改善箇所説明図

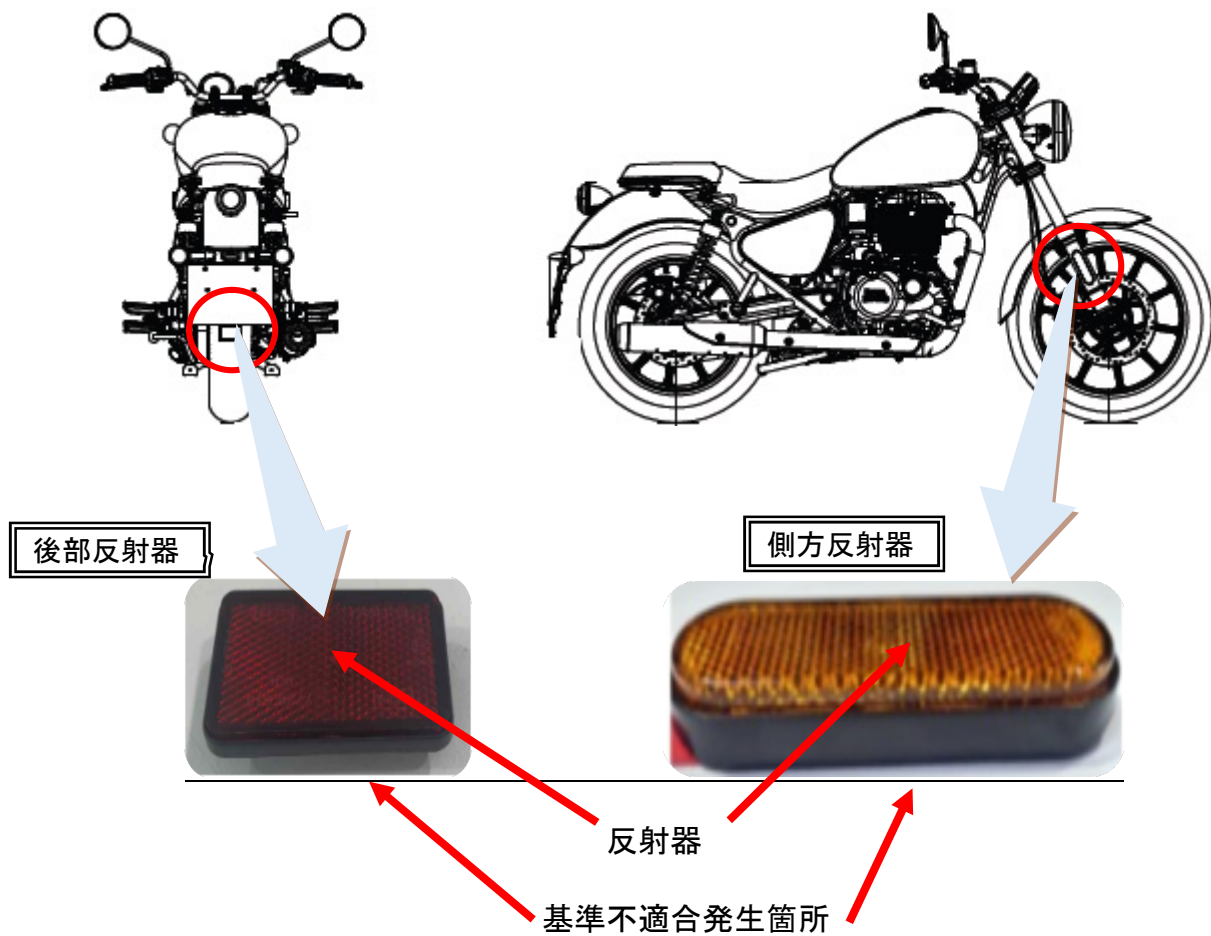
側方反射器及び後部反射器において、機器管理が不適切なため、反射器内部の表面が適切に成型されていないものがある。そのため、反射光が散乱し、保安基準に適合しないおそれがある。

全車両、側方反射器及び後部反射器を良品と交換する。

識別：車台番号打刻右端に白色ペイントを塗布する。
